Gestaltungsplan «Oberer Deutweg / Erweiterung Sportpark»

Stellungnahme zu den Einwendungen

(öffentliche Auflage vom 16. Juni-15. August 2023)

Schematische Darstellung mit der Einbettung des Sportparks ins Stadtgefüge

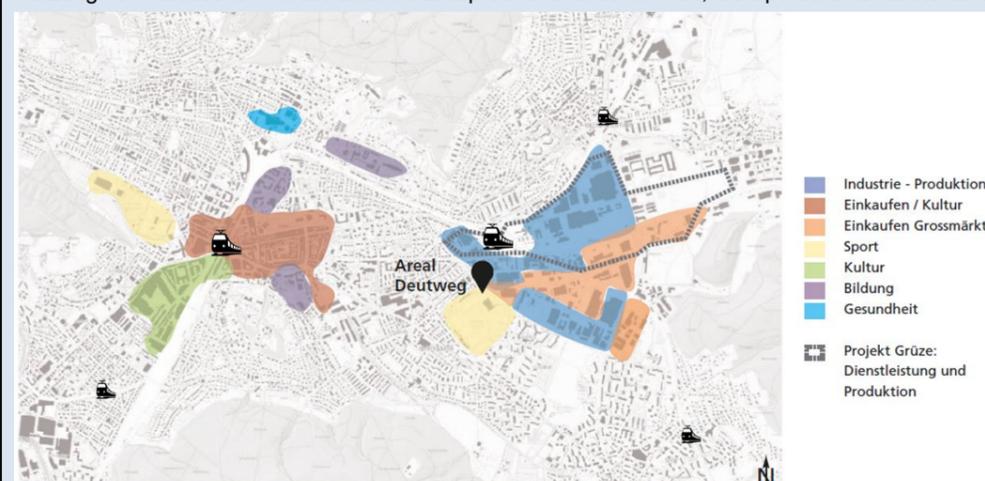
Sport ist wichtig und es ist wesentlich, dass sportliche Aktivitäten in guten Hallen bzw. Räumen trainiert werden können. Es stellt sich aber die Frage, ob es sinnvoll ist, dass so viele Trainingsmöglichkeiten für verschiedene Sportarten wie auch die Unterkünfte an einem Ort konzentriert werden sollen. Dies führt unweigerlich zu Verkehrsproblemen (Eltern, die ihre Kinder bzw. Jugendliche ins Training fahren), zu Parkplatzproblemen und nicht zuletzt ergibt sich ein riesiges Sicherheitsrisiko an der Kreuzung Ob. Deutweg / Grüzefeldstrasse / Industriestrasse.

Das Quartierzentrum wie auch das Schulhaus Gutschick werden durch die grossen Gebäudevolumina der bestehenden und neuen Bauten erdrückt. Sollte hier noch ein Hallenbad dazukommen, wäre es eine Grossüberbauung für Sportler*innen und die Anwohnenden sind nur noch Statisten. Ein solcher Gestaltungsplan ist nicht quartierverträglich.

Der Sportpark zeichnet sich durch vielseitige Möglichkeiten der Sportausübung im gebundenen (Vereinssport) und ungebundenen Sport aus. Der Sportpark Deutweg ist die grösste zusammenhängende Sportanlage der Stadt Winterthur. Sie hat eine regionale Bedeutung und entstand 1936 im Rahmen des Eidgenössischen Turnfests. Seither wurde das Sportangebot stetig erweitert und die bestehende Anlagen modernisiert und ausgebaut.

Der Sportpark liegt an zentraler Lage in Winterthur und ist dadurch für alle optimal erreichbar. Mit dem Ausbau des Bahnhofs Grütze / Haltestelle Grütze Nord wird die Erreichbarkeit nochmals verbessert. Eine Verlegung von einzelnen Sportanlagen an andere Orte ist aufgrund des nicht vorhandenen Raums nicht möglich und widerspricht auch der städtischen Entwicklungsstrategie der kurzen Wege und der künftigen multifunktionalen Nutzung von städtischen Infrastrukturen. Entsprechend ist es sinnvoll, die Sportlerunterkünfte dort anzubieten, wo sich die Sportanlagen befinden.

Darstellungen laufende Entwicklungen, Entwurf neue Strassenführung inkl. neuer Busstrasse sowie Einfahrt TG (schwarz)

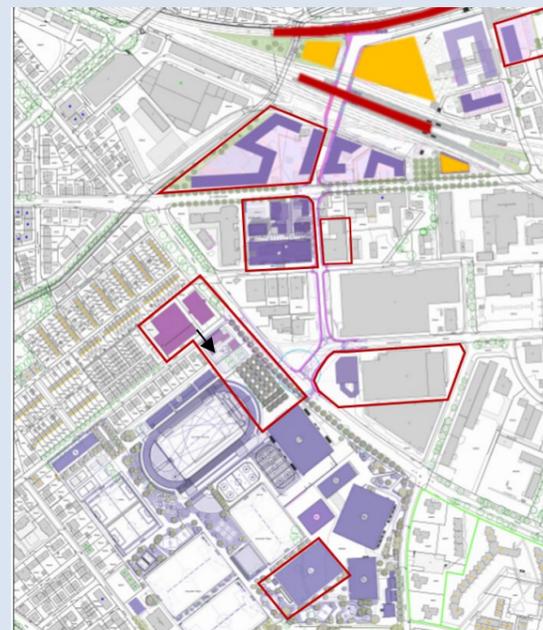
<p>8. Verzicht bzw. Verlegung der geplanten Tiefgarageneinfahrt und Belegung der Knotenkapazität Grüzefeldstrasse/ Oberer Deutweg (+ Industriestrasse)</p> <p>Das Hochhaus und die geplante Tiefgarage befinden sich an denkbar ungünstiger Verkehrslage und zu nahe an der Wohnsiedlung. Weiterer Lärm kommt deshalb auf uns dazu. Das bereits aktuell hohe Verkehrsaufkommen am Oberen Deutweg und der Grüzefeldstrasse lassen den Mehrverkehr nicht zu. Die Einfahrt in das geplante Parkhaus am Deutweg, nahe bei der Kreuzung, bewirken zusätzlichen Rückstau. Nebst dem zunehmenden Verkehrslärm werden die umliegenden Wohnquartiere durch Schleichverkehr belastet.</p>	<p>Der Vorteil der im Gestaltungsplan vorgesehenen Garageneinfahrt ist, dass die Autos bereits an der Strasse in das Schlossereigebäude integrierte und abgeschirmte Einfahrt abtauchen und nicht entlang der Zwischenverbindung auf das Parkfeldgelände kanalisiert werden. Die Emissionen im Zusammenhang mit der Parkierung (Autotüren, Wegfahrgeräusche etc.) würden zukünftig in geschlossenen Räumen erfolgen. Das Lärmgutachten (s. Beilage 2) weist nach, dass die neue Tiefgaragenzufahrt die strengen Planungswerte einhalten kann.</p> <p>Im Rahmen eines Verkehrsgutachtens wurde ermittelt, ob der zu erwartende Verkehr durch die Tiefgarage auf der Kreuzung Oberer Deutweg / Grüzefeldstrasse abgewickelt werden kann. Dies sowohl im Hinblick auf die bestehende wie auch auf die geplante Strassenführung gemäss dem erarbeiteten Betriebs- und Gestaltungskonzept für das Umfeld Grüze. Es zeigt sich, dass die Ein- und Ausfahrten zusammen mit den bereits bestehenden und dem künftig angenommenen Verkehr bewältigt werden können. Die Verkehrsqualität bleibt je nach Knotenmassnahme (Lichtsignal, oder veränderten Abbiegemöglichkeiten) bei der heutigen Qualitätsstufe D, ohne Knotenmassnahmen kann die Fahrtenzahl zwar bewältigt werden, die Qualitätsstufe wird jedoch auf ein E gesenkt. Unabhängig von der neuen Tiefgarageneinfahrt werden deshalb derzeit verschiedene Verkehrsmassnahmen geprüft, um die Verkehrssicherheit zu verbessern. Diese Massnahmen werden unabhängig vom Gestaltungsplanverfahren geprüft und hängen mit den jeweiligen Verkehrsveränderungen zusammen.</p> <p>Zur Vermeidung von übermässigem Mehrverkehr wird die Obergrenze zulässiger Autoabstellplätze in den Gestaltungsplanvorgaben gegenüber der städtischen Parkplatzverordnung gesenkt (s. auch nachfolgende Anträge). Die neue Nutzungsausrichtung (Unterkünfte) auf den privaten Arealen erzeugt im Vergleich zu einer gewerblichen Entwicklung, wie sie gemäss bisherigem Gestaltungsplan möglich wäre, weniger Verkehr.</p> <p>Gemäss Planungs- und Baugesetz muss die künftige Einfahrt auf einen Parkplatz oder in eine Tiefgarage über eine untergeordnete Strasse erfolgen. Eine Einfahrt über die Grüzefeldstrasse ist nicht zulässig. Durch die neue Verkehrsführung vom Bahnhof Grüze bis an die Grüzefeldstrasse</p>

(Bustrasse) wird die Einfahrt zudem auch aus verkehrstechnischer Sicht nicht mehr möglich sein. Die Einfahrt auf die künftigen Parkierungsmöglichkeiten ist daher nur vom Oberen Deutweg her möglich. Die Lage wurde so gewählt, dass zur Kreuzung Oberer Deutweg / Grüzefeldstrasse der grösstmögliche Abstand gewährt wird. Würde die im Gestaltungsplan vorgesehene Erweiterung der Sportfunktionen im Gestaltungsplanperimeter nicht erfolgen, würde dies nichts an der Tatsache ändern, dass die Zufahrt zu den 162 bereits im Freien existierenden Parkplätzen, wegen der neuen Kreuzungslage und der Gesetzgebung bezüglich Erschliessung von untergeordneter Strasse her, angepasst werden müsste. In diesem Fall gäbe es keine Alternative zu einer oberirdischen Parkfelderschliessung neben dem Gebäude der Schlosserei.

Gegenüber der heutigen Erschliessung der Parkplätze über die Grüzefeldstrasse wird mit der Verlegung der Tiefgarageneinfahrt die Planungsgrundlage für die Realisierung einer sichereren Parkplatzeinfahrt (weniger Abbiegebeziehungen, Autos müssen nicht über mehrere Spuren) geschaffen. Für den sicheren Betrieb müssen die Sichtweiten gemäss der kantonalen Verkehrserschliessungsverordnung (VErV) eingehalten werden. Bereits im Rahmen des Richtprojekts wurde nachgewiesen, dass dies möglich ist. Der abschliessende Nachweis erfolgt im Rahmen des später kommenden Baubewilligungsprozesses. Die Einhaltung der Sichtweiten garantiert die Sichtbarkeit der langsameren Verkehrsteilnehmenden (Velo- und Fussverkehr).

Die Kontenkapazität kann belegt werden. Auf den Antrag die Tiefgarageneinfahrt zu verlegen, kann nicht eingegangen werden.
